### PETYCJA

**Dotyczy inwestycji pod nazwą „Prace na alternatywnym ciągu transportowym Bydgoszcz – Trójmiasto”.**

**WNIOSKI I UWAGI**

**„Prace na alternatywnym ciągu transportowym Bydgoszcz-Trójmiasto,  
obejmującym linię 201 na odcinku Maksymilianowo-Kościerzyna”**

Średnia skuteczność absorbera przyszywnego Vicon AMSA 60 FSV w wyodrębnionej klasie pociągów

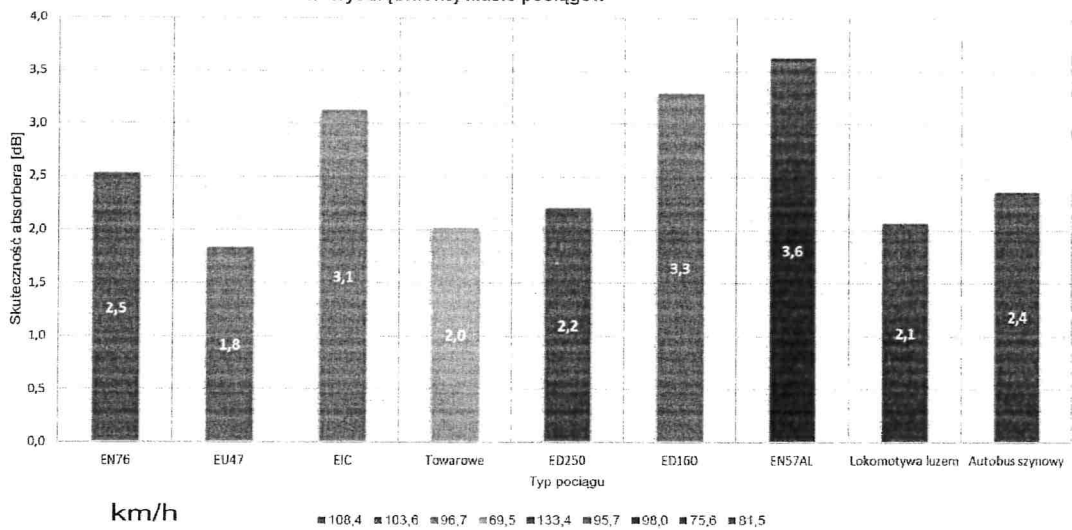
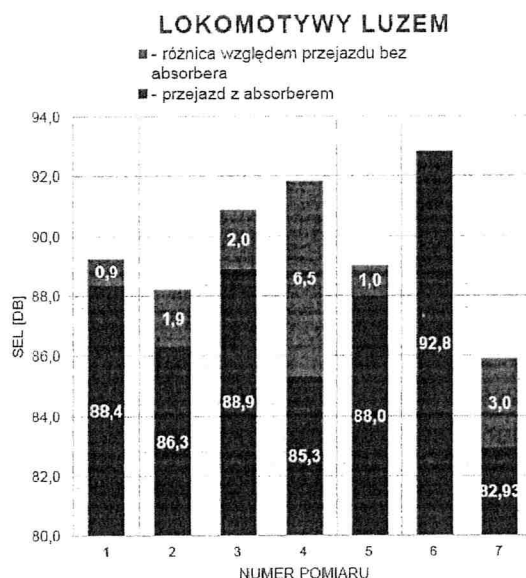
Wyniki zawarte w konkluzjach stanowią doskonały przykład manipulacji danymi poprzez podejście statystyczne. Widać to dokładnie przy porównaniu skuteczności absorberów przy przejazdach lokomotyw luzem na s. 24 i 25 opracowania. Otóż na s. 24 ujawniono, że w skrajnie pozytywnym przypadku zdarzyło się, iż przejazd z absorberem był o 6,5 dB cichszy. Natomiast w przypadku skrajnie negatywnym skuteczność absorbera została oceniona ujemnie (-0,8 dB), co można interpretować

jako sytuację, w której dzięki zastosowaniu absorbera przejazd był głośniejszy o 0,8 dB.

Na s. 25 zastosowano uśrednienie wyników, aby osiągnąć zamierzone rezultaty. W tej samej kategorii skuteczność absorbera została oceniona na 2,1 dB.

Dzięki odpowiednio dobranej próbie badawczej PKP osiągnęło bardzo dobry rezultat uśredniania wyników, który pozwolił Spółce uzyskać efekt nieznacznie powyżej oczekiwanego progu (tj. powyżej 2 dB), choć tylko w dwóch z siedmiu badanych przejazdów miano zaobserwować korzyść przekraczającą 2 dB.

Ujęcie statystyczne pomija jednak, że w pięciu z siedmiu przejazdów wynik był niższy, w tym w dwóch z nich skuteczność absorbera wynosiła o połowę mniej niż poprawka jaką przypisuje sobie PKP z tytułu ich użycia, zaś w jednym wynik był ujemny (a zgodnie z tabelą z s. 24 absorber spowodował wzrost hałasu o 0,8 dB). Niemniej ciekawym jest jednak, że PKP przedstawiło ową analizę jako dowód na okoliczność, iż wzrost prędkości pociągów powyżej 80 km/h nie wpływa na obniżenie skuteczności absorberów, a opisywane wyniki dotyczą średniej prędkości lokomotyw luzem na poziomie 75,6 km/h. Zatem nie tylko nie zaprzeczyły one prawdziwości formułowanych dotąd zarzutów, ale wykazały, że wnioskowane rozwiązanie nie działa również prawidłowo przy prędkościach poniżej 80 km/h. Czyni to ogólną konkluzję w opracowania w postaci:

## POCIĄGI TOWAROWE

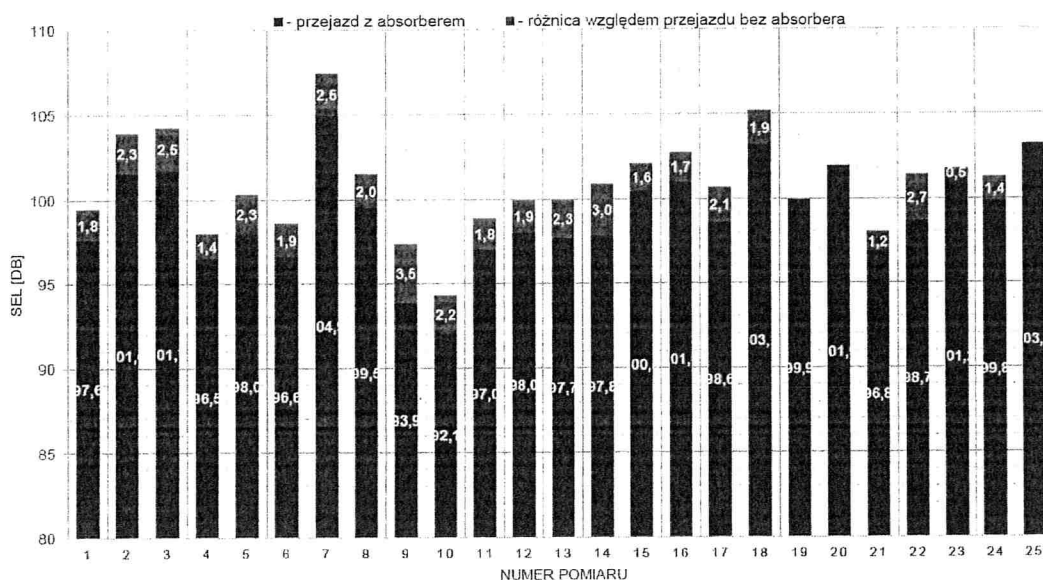
Dane uśrednione podobnie manipulują wynikiem. Widać to na przykładzie pociągów towarowych, gdzie przyjęto średnią skuteczność na poziomie 1,8 dB, choć minimalna skuteczność tego rozwiązania była ujemna, co można odczytywać jako wzrost hałasu w wyniku zastosowania absorbera o 0,5 dB.

Co więcej z danych PKP wynika, że w 12% przypadków (3/25) absorbery w ogóle nie zadziałały, w 56% ich skuteczność była niższa niż 2 dB:
